INFORME N° 351-2019-SENACE-PE/DEAR

ASUNTO : Evaluación del "Primer Informe Técnico Sustentatorio de la U.M. Toquepala", presentado por Southern Perú Copper Corporation – Sucursal del Perú.

ANEXO N°01
Observaciones al “Primer Informe Técnico Sustentatorio de la U.M. Toquepala”

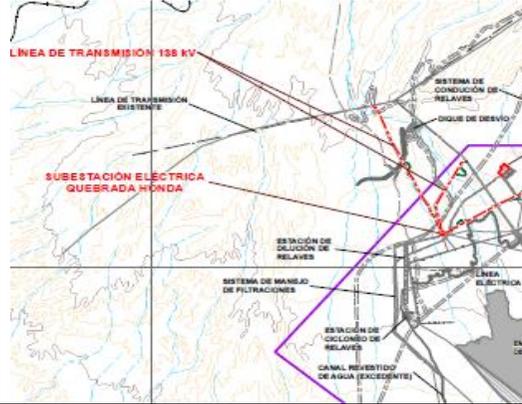
34	<p>En el ítem "9.7.8.1 Obras Civiles", el Titular menciona que: <i>"Construcción de vías carrozables y explanación del terreno de acuerdo al alcance del proyecto. Asimismo, se realizará la edificación de las bases de concreto y ambientes de la subestación eléctrica reubicada. Además, se edificarán dos salas de material noble que albergarán las celdas de interruptores de 138 kV y las celdas de interruptores de 13.8 kV".</i> Sin embargo, el titular no menciona cual será la cantera que abastecerá el material necesario para la construcción de la infraestructura de la subestación y nuevas vías de acceso.</p>	<p>Se requiere que el Titular indique y describa cual será la cantera que abastecerá el material necesario para la construcción de la infraestructura de la subestación y nuevas vías de acceso. Además, indicar cuál es la distancia total que se habilitará como accesos (cuales son los trabajos que se están considerando en los mismos y las especificaciones técnicas) para la reubicación de la subestación y líneas de transmisión. Asimismo, mencionar la infraestructura que se realizara para los transformadores, ya que estas contienen en su interior un baño de aceite.</p>	<p>El Titular indica que para el abastecimiento de material necesario en la construcción de la infraestructura de la subestación y nuevas vías de acceso se empleará material propio (corte y relleno).</p> <p>Con relación a los nuevos accesos propuestos como parte de los trabajos auxiliares que se realizarán, el Titular no precisa la longitud total (m) del acceso, ni describe los trabajos que se realizarán ni las especificaciones técnicas a considerarse (canales, alcantarillas, puentes, cunetas, etc.) para la reubicación de la subestación y líneas de transmisión, lo que no permite evaluar si hay o no hay afectación de las quebradas, a consecuencia de la construcción de accesos.</p> <p>Por último, señala que para los transformadores se implementará una poza de contención de derrames de aceite de conformidad con Código Nacional de Electricidad (Utilización 2011).</p>	No
